*Ministero dell' Ambiente e  
della Tutela del Territorio*

**Commissione Speciale di Valutazione di Impatto Ambientale**

**TRAFORO AUTOSTRADALE DEL FREJUS:  
COSTRUZIONE DELLA GALLERIA DI SICUREZZA**

**Relazione istruttoria**

### 3.5.3 Bilancio materiali, fabbisogni da cava, necessità di discariche

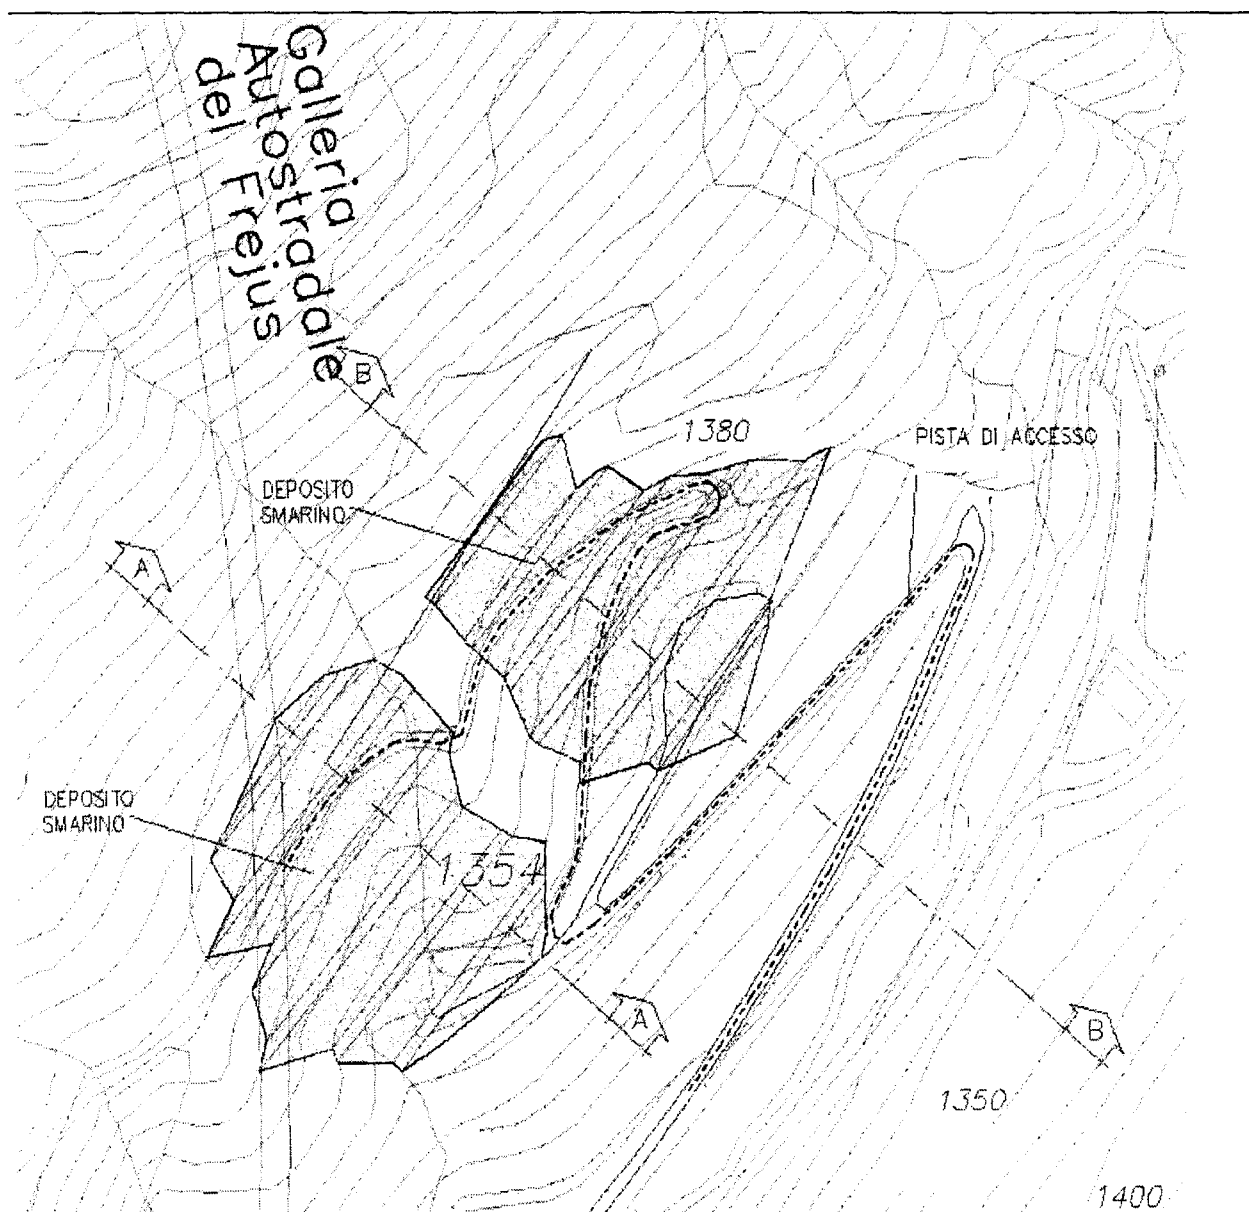
Per gli scavi relativi alla realizzazione del parcheggio sotterraneo non è presente una stima del volume di materiale da movimentare e non è indicato il sito per la messa a dimora definitiva.
